# OBSERVATIONS DE L'ASSOCIATION VNEA

Projet de PLU aux PPAs Mars 2020

Ce document contient les observations de l'association VNEA au projet de PLU de la commune de Valloire soumis aux PPAs

Date : 15 Juin 2020

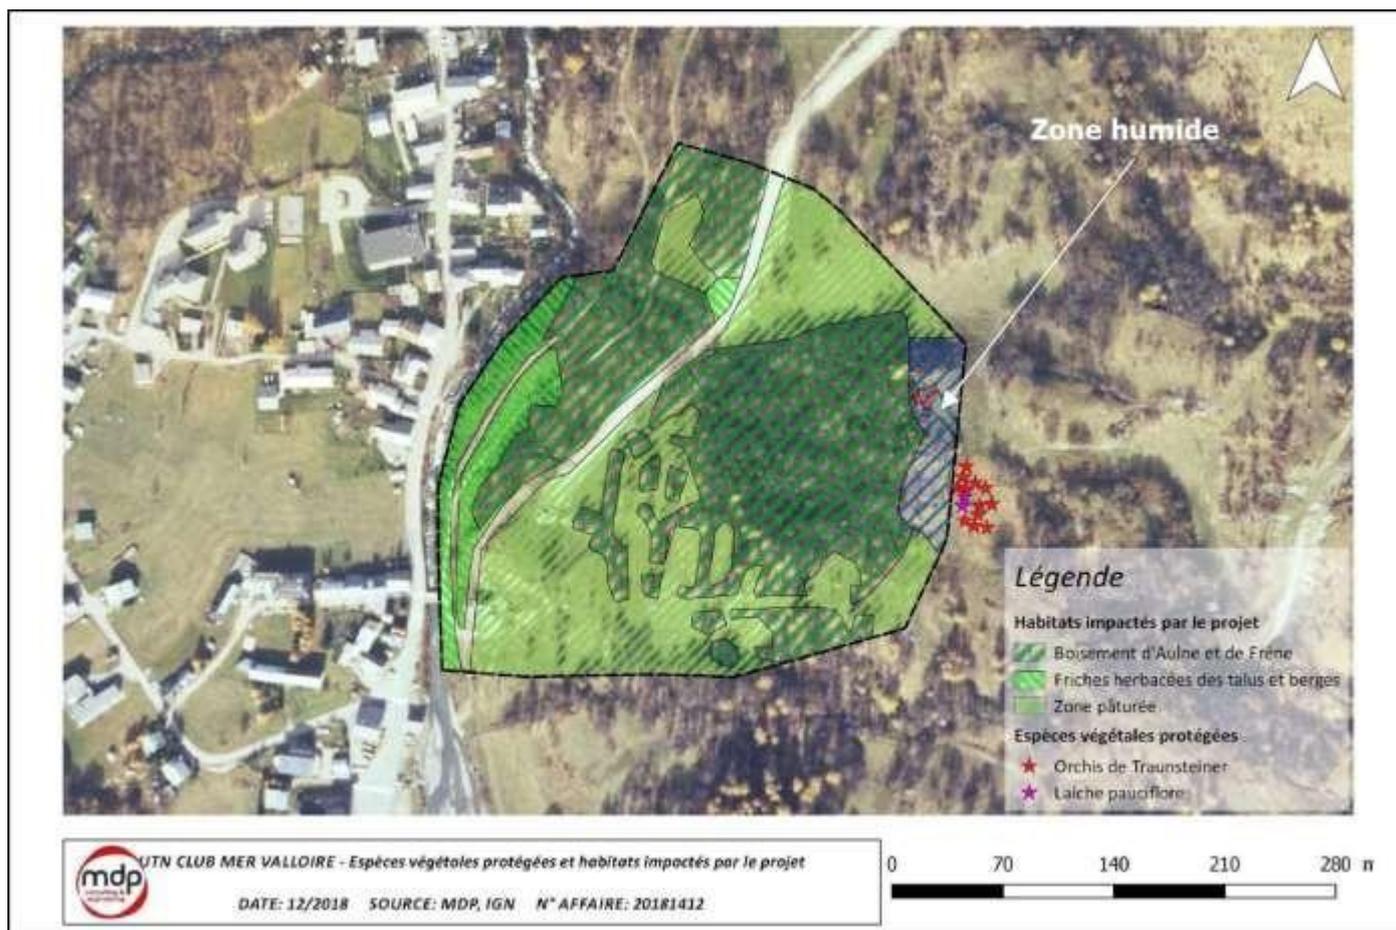
On voit que le périmètre de la zone d'implantation du Club Med a été modifié dans le dernier projet de PLU pour exclure la zone humide. Pour rappel, cette dernière contient de nombreuses espèces protégées parmi lesquelles : la Laiche pauciflore et l'Ophrys de Traunsteiner. L'exclusion de cette zone ne fait que confirmer le fait que cette dernière présente de nombreuses richesses aussi bien en termes de faune que de flore. Même si l'on peut considérer que c'est une avancée, nous ne sommes pas satisfaits car le projet conduira tout de même à la destruction de plusieurs zones d'enjeux très forts à forts (voir carte page suivante). En outre, si la préservation de la zone humide doit être saluée, on ne peut que s'interroger sur l'effectivité d'une telle mesure. En effet, que restera-t-il de cette zone à protéger alors qu'à quelques mètres de là, l'énorme projet du Club Med va se dérouler avec des décaissements très importants lors de la construction et permettra, une fois les travaux réalisés, l'accueil de 1500 touristes ? Cette densité de population ne permettra pas de préserver la zone humide dans de bonnes conditions puisqu'il n'y aura en fait personne pour aller la défendre face aux débordements inévitables d'un si grand centre.

PLU 2013

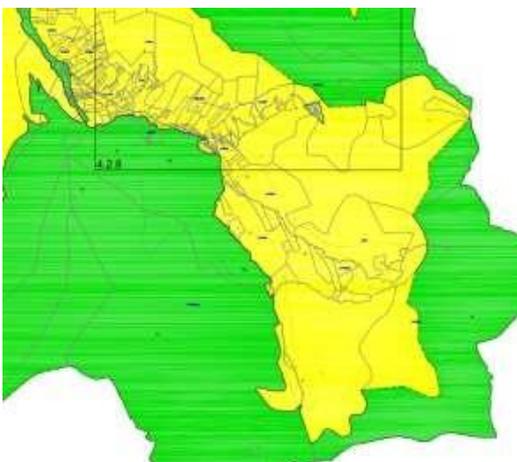
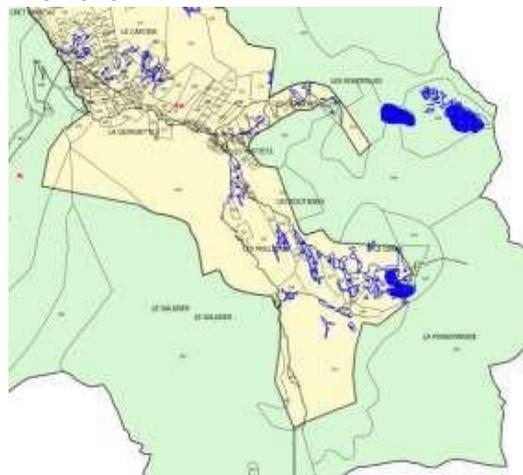
**Cette affirmation est inexacte** : s'il y a bien eu une DUP en 89, en revanche il semble, à la lecture du plan général des SUP et de l'arrêté municipal du 29 octobre 2019 que les servitudes liées à la protection des eaux (AS1) ne sont pas présentes. A cet égard, Mme Corine Falcoz, conseillère municipale et tête de liste aux élections de mars dernier faisait figurer dans son programme : acquérir et protéger la source des Freidières.

Seule la zone de captage du réservoir des Villards qui ne dessert que les hameaux du Villard et du Mollard apparaît en zone Np.

## Document 1 : Hameau de Bonnenuit où vient d'être construite la ferme des Etroits

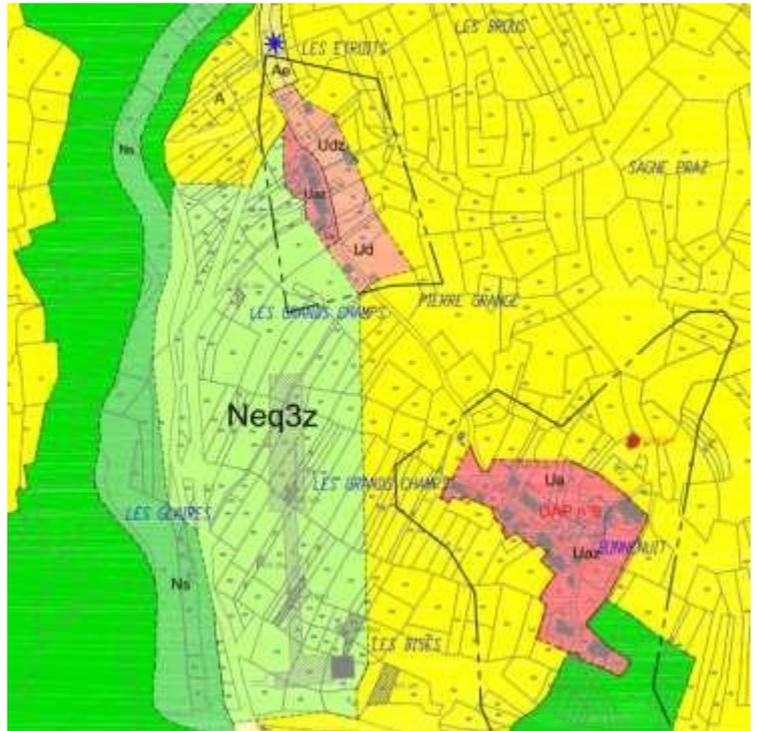
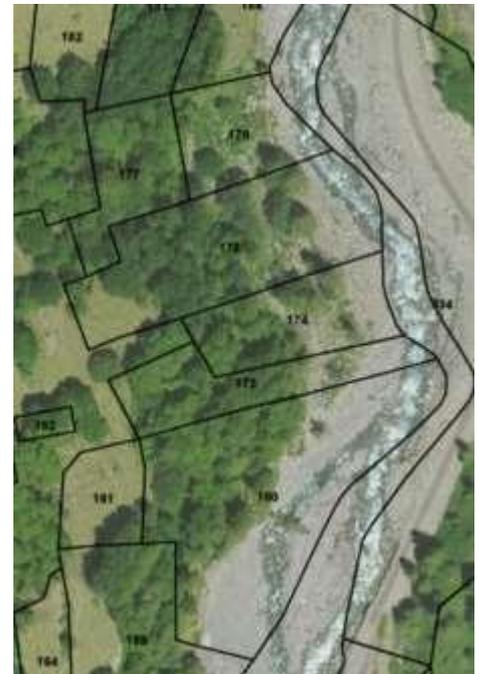
On note que tous les terrains entourant la ferme sont en zone N alors qu'ils sont très propices à l'agriculture. De même, à la lecture de ces cartographies, il apparaît que les rédacteurs du PLU ont procédé au classement en zone naturelle d'une zone urbanisée

Vaste zone de terrains peu pentus propices à l'agriculture

Sur la gauche du plan, on note entre les PLU 2013 et 2020, un élargissement de la zone agricole. Mais cet élargissement se fait sur des zones boisées ne présentant **aucun intérêt agricole**

## Document 2 : La Rivine (à proximité de la ferme des Etroits)

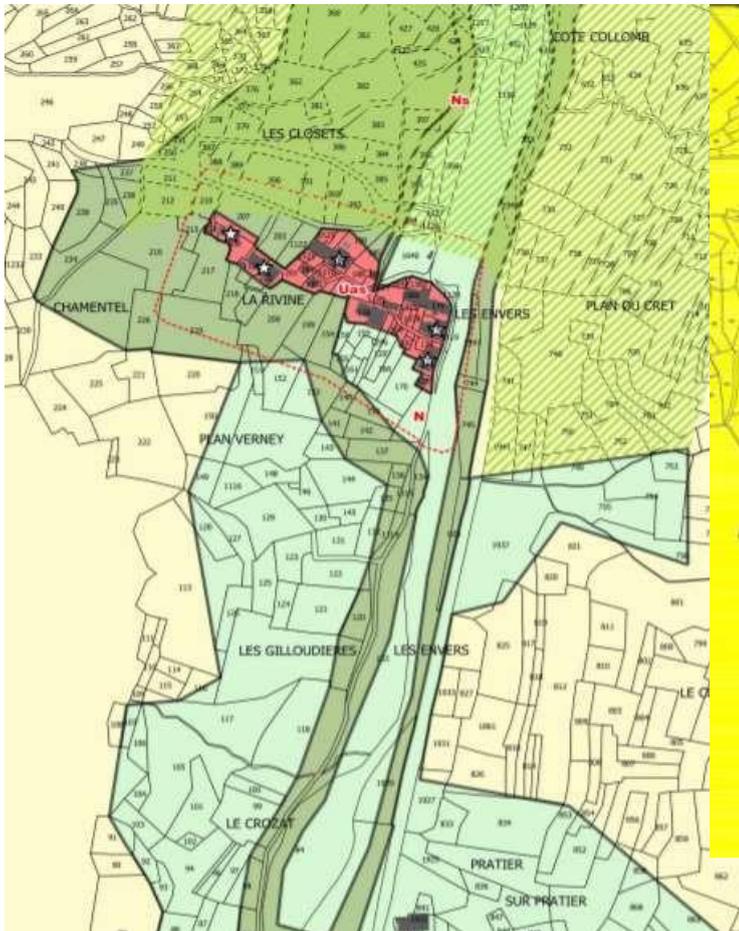
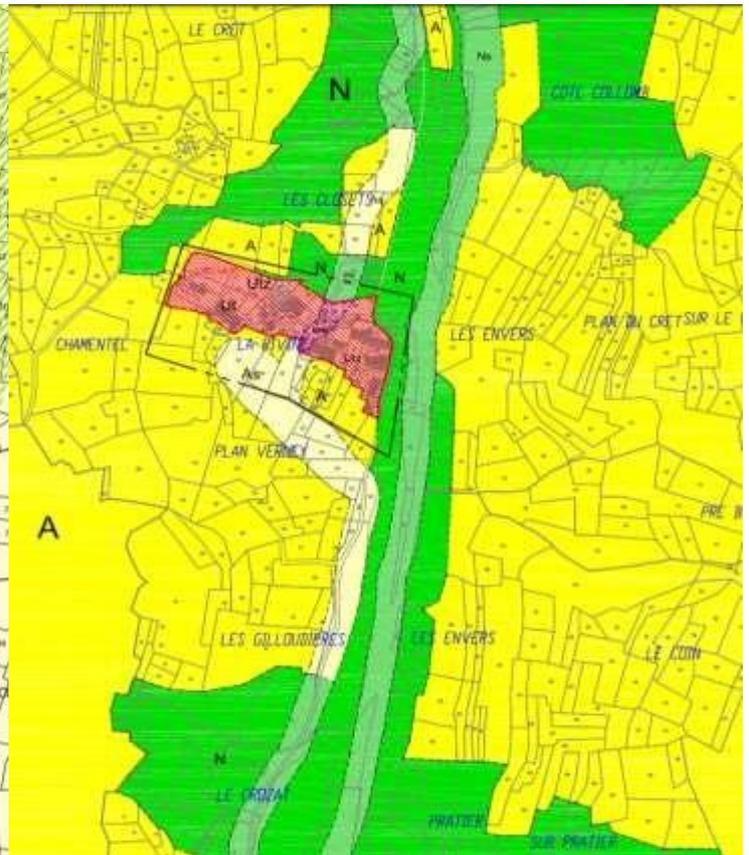
On constate à droite de la route une zone qui était classée N et qui devient zone agricole ce qui va dans le bon sens puisque cette zone est fauchée. Toutefois, on ne comprend pas le maintien en zone N de la plus grande des parcelles également fauchée ni même le fait qu'autour du hameau de la Rivine une vaste zone propice à l'agriculture et parfois encore fauchée passe en zone naturelle.

### Document 3 : La Borgée (ferme de Pré Clos)

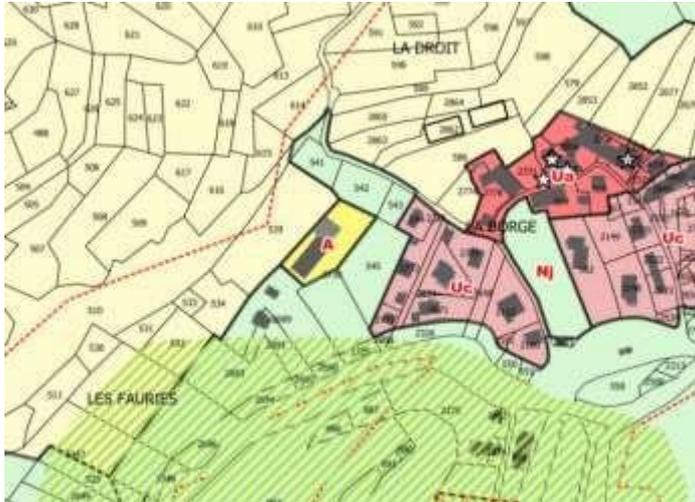
Une vaste zone autour de la ferme comprenant des terrains fauchés passe en zone N tandis que la zone Ud devient zone agricole alors même que trois gros chalets y ont été construits.

## Document 4 : La zone située en dessous du hameau du Col

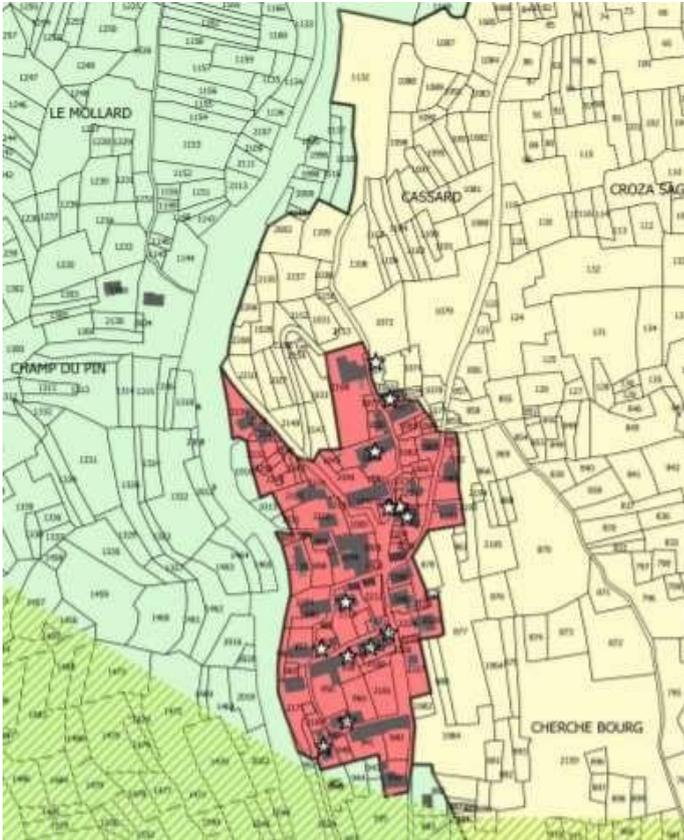
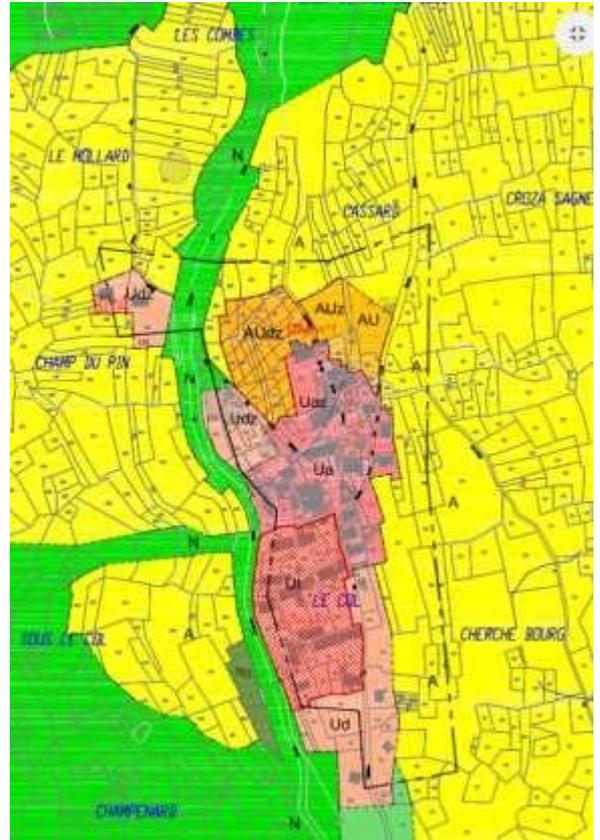
Cette zone, bien que constituée de terrains plats facilement fauchables et encore fauchés devient zone naturelle. On notera la présence d'un énorme tas de déblais apportés durant l'été 2019. On notera aussi le classement en zone naturelle d'une zone urbanisée.

## Document 5 : Massif de la Sétaz et piste de l'Edelweiss au sud du hameau de l'Archaz

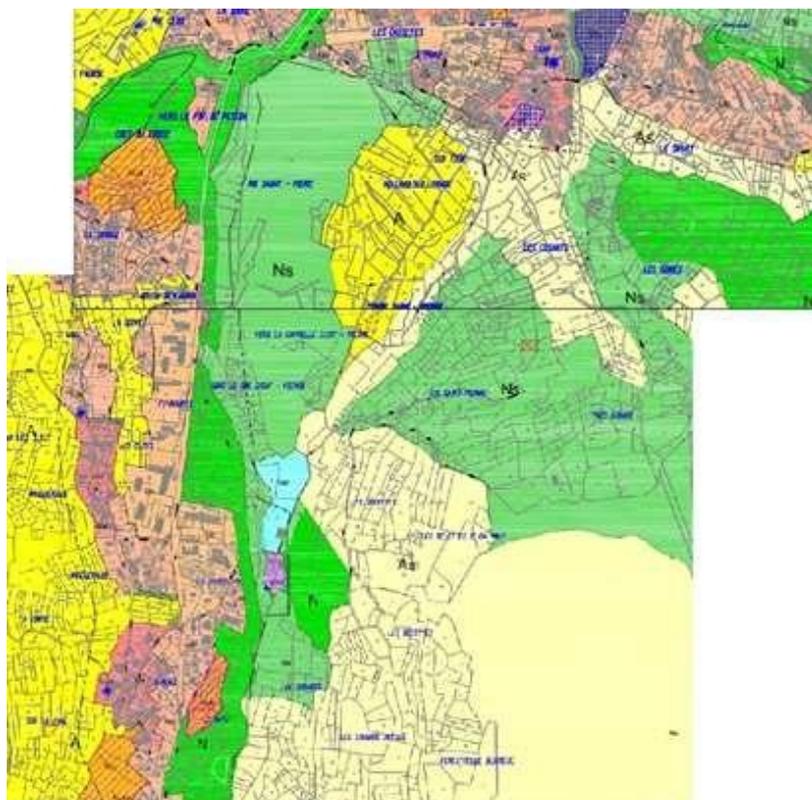
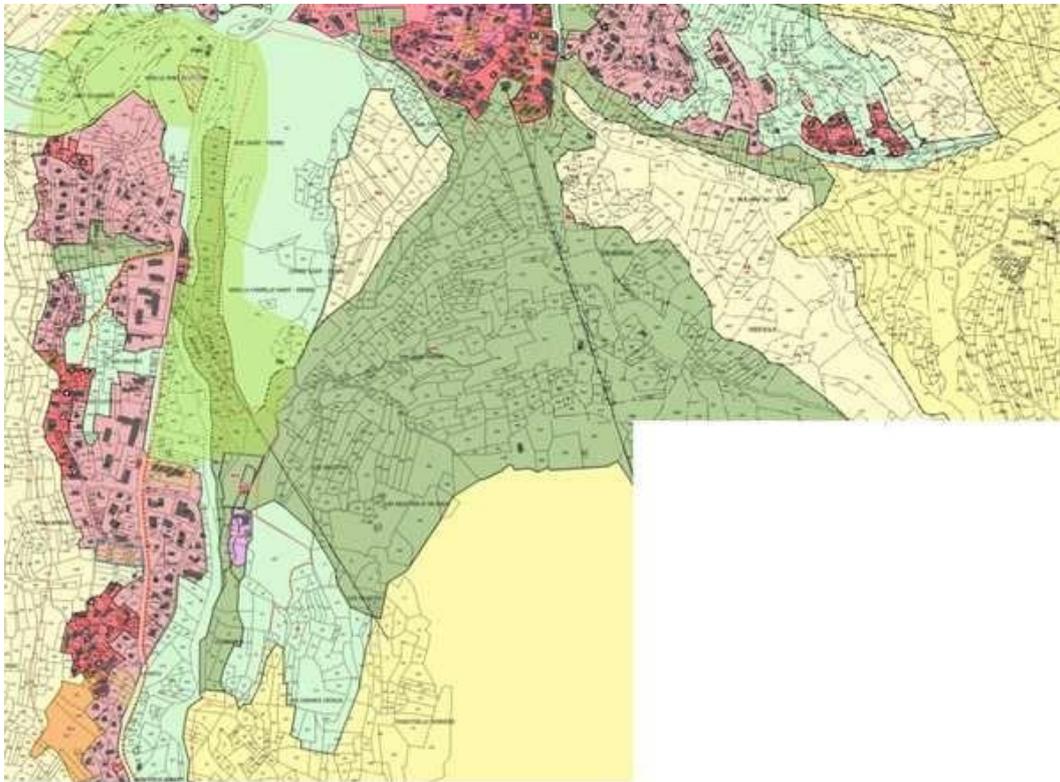
On assiste à un complet bouleversement du zonage :

- Au Sud de la route qui conduit au hameau de l'Archaz, la zone correspondant à la Piste de l'Edelweiss est classée Ns. Pour rappel, celle-ci était classée en zone As dans le PLU de 2013
- Plus au Sud une vaste zone est classée A. C'est une zone sans aucun intérêt pour l'agriculture car il s'agit d'une zone forestière
- La vaste zone Ns inclut désormais les deux pistes jusque-là classées en zone agricole.
- Elle inclut également la zone des Sellettes

Document 6 : Massif de la Sétaz et piste de l'Edelweiss (suite)

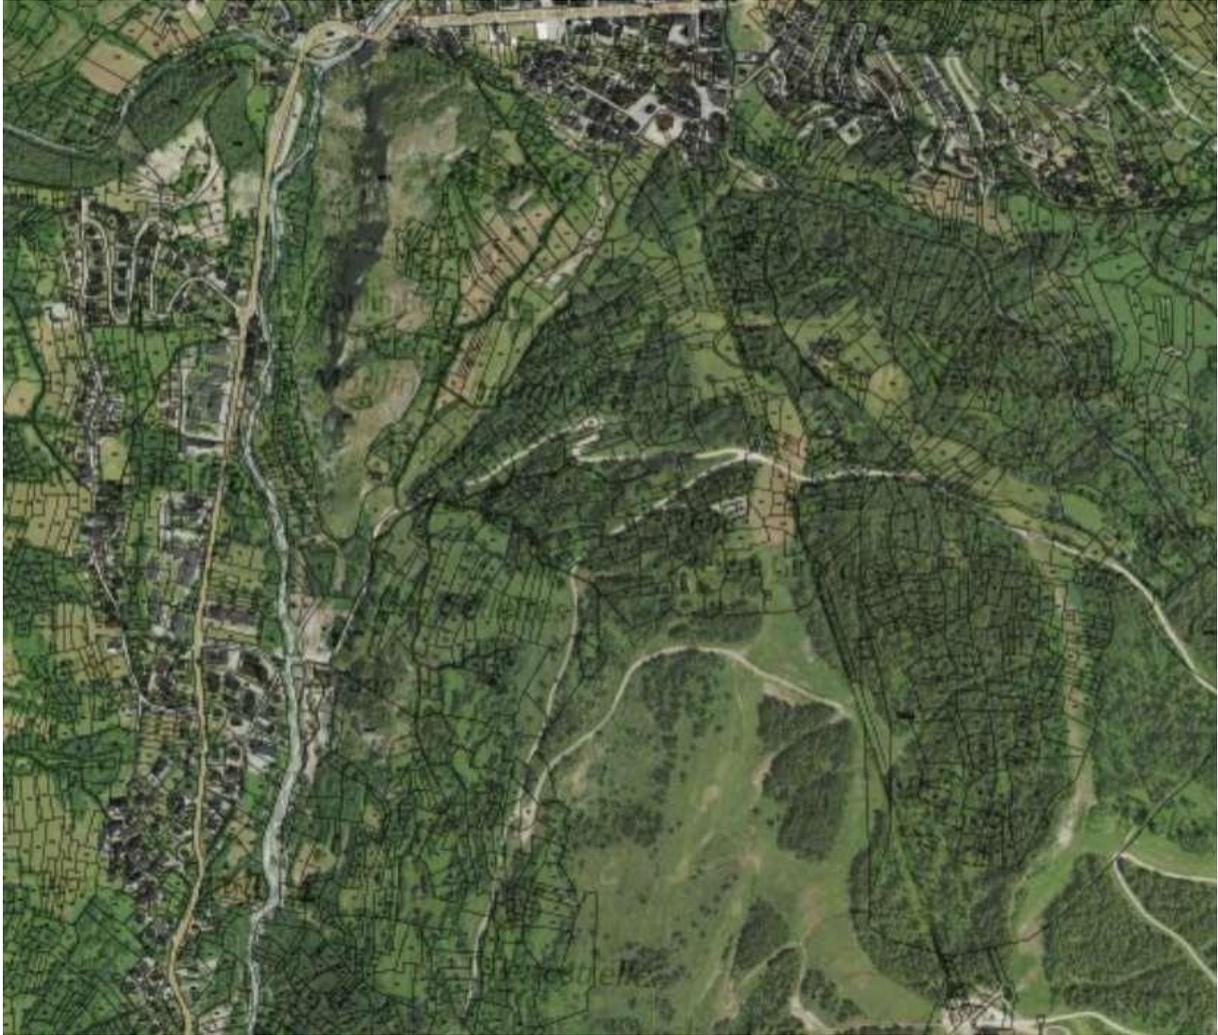
La photo ci-contre a été prise lors de la montée en alpage à Poingt Rogereuil sur la piste de l'Edelweiss qui descend devant le hameau de l'Archaz ; cette zone était encore entièrement fauchée il y a peu temps. Ne mérite-t-elle pas d'être classée en zone agricole ?

## Document 7 : Poingt Rogerel

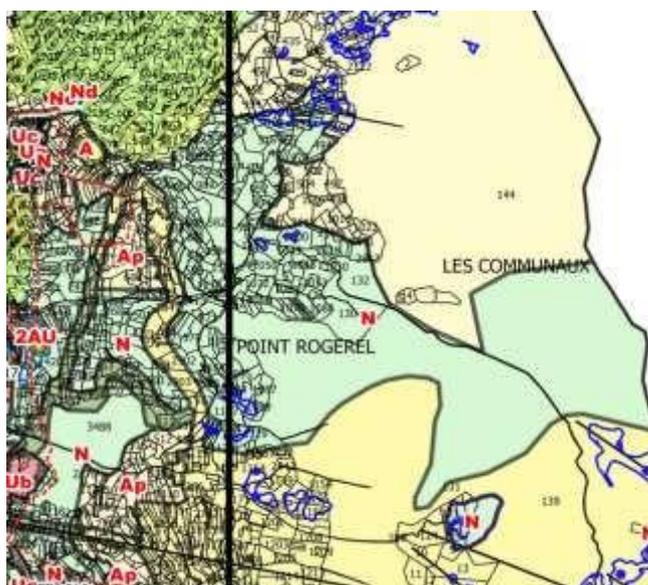
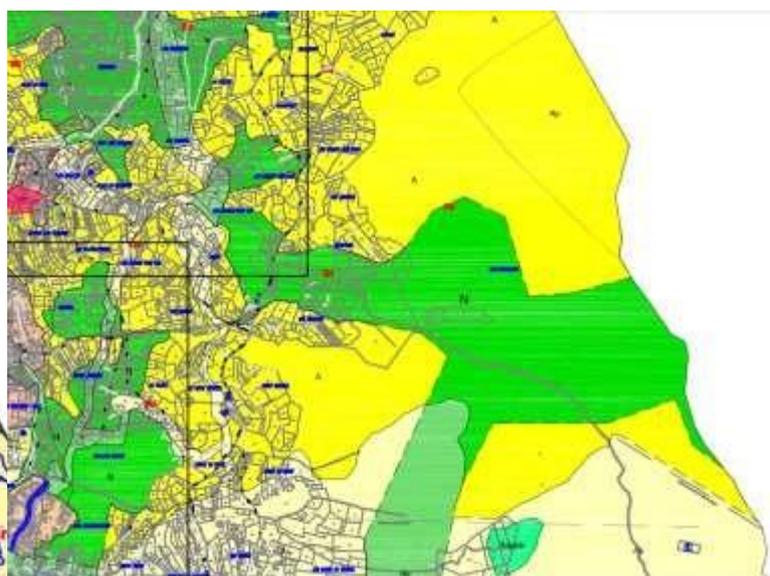
Le tracé de la piste permet aisément de localiser le hameau de Poingt Rogerel au bas d'une combe où se situe le chalet d'alpage de la ferme de Pré Clos. Cette zone à vocation agricole a été classée N. En revanche, au Nord Est du hameau la zone agricole s'est étendue pour inclure des zones rocheuses sans intérêt pour l'agriculture.

## Document 8 : Alpages de Péméan et des Ramées

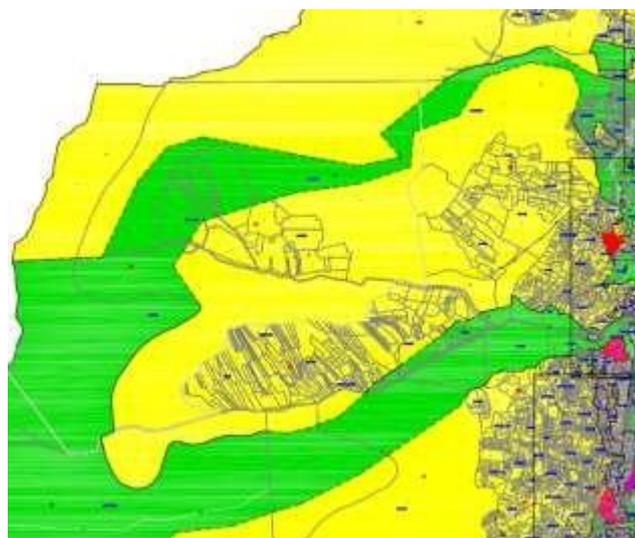
La zone naturelle nouvellement créée isole la zone agricole de Péméan alors que les Alpagistes font remonter leurs troupeaux depuis Poingt Ravier.
